Mission régionale d'autorité environnementale

**Avis de la Mission régionale
d'autorité environnementale
Hauts-de-France
sur la modification du plan local d'urbanisme intercommunal
du SIVOM de l'Artois
sur la commune d'Annequin (62)**

n°MRAe 2020-5012

Zonage du PLUi modifié sur la commune d'Annequin (source : page 27 de la notice explicative)

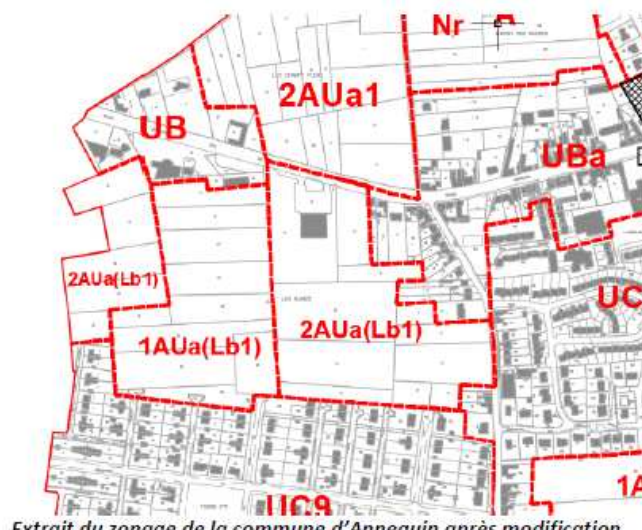
Il faut noter que la modification n'envisage pas d'autre localisation au sein de la zone 2AU ni des autres zones 2AU de la commune. Pourtant, l'évaluation environnementale affirme qu'il existe un enjeu fort concernant le volet paysage en lien avec la cité n° 9 (bien inscrit UNESCO) dans la continuité de la zone projet. La partie sud de la zone concernée est incluse dans la zone tampon du bien inscrit, qui n'est pas évitée.

Or, le dossier ne propose aucune mesure permettant de réduire cette imperméabilisation, par la recherche d'une densité plus forte par exemple, ou une réflexion sur un phasage de l'ouverture à l'urbanisation, au regard des besoins, qui permettrait d'adapter la consommation d'espace aux réels besoins du territoire. Par ailleurs, la situation de la future zone 1AU sur des terres agricoles au milieu de la zone 2AU, entraînera la création d'une enclave, augurant d'une nouvelle ouverture à l'urbanisation. Le choix de la localisation mériterait une étude plus approfondie.

- *d'étudier la possibilité de modérer la consommation d'espace induite par le projet en recherchant une augmentation des densités de logements à l'hectare et en prévoyant un phasage de l'ouverture à l'urbanisation ;*
- *d'étudier une autre implantation au sein de la zone 2AU afin de ne pas créer d'enclave.*

Localisation du bien UNESCO et de sa zone tampon (source évaluation environnementale page 28)

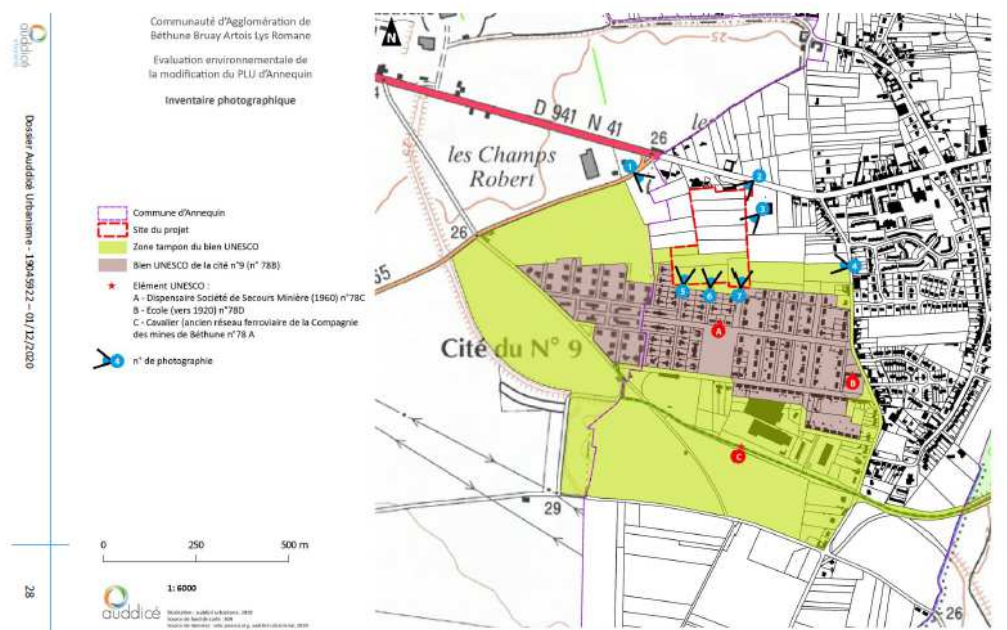
L'évaluation environnementale dans la partie paysage (page 17 à 29) identifie l'ensemble du secteur historique. Le dossier qualifie l'enjeu et la sensibilité liés au projet vis-à-vis du paysage comme forts. Les principaux enjeux associés sont présentés mais l'analyse des impacts est succincte et l'évitement de ce secteur sensible n'est pas envisagé.

L'implantation du projet de construction de logements modifiera la perception de la cité depuis les grands axes. Il sera nécessaire que le projet soit accompagné tout au long de l'élaboration pour limiter son impact sur la cité n°9 à Annequin et de prévoir un règlement architectural et urbain.

L'autorité environnementale recommande de compléter et préciser les mesures de protection du bien inscrit à l'UNESCO, en les imposant dans l'OAP, et de prévoir un règlement architectural et urbain qui prennent en compte les spécificités des cités minières.
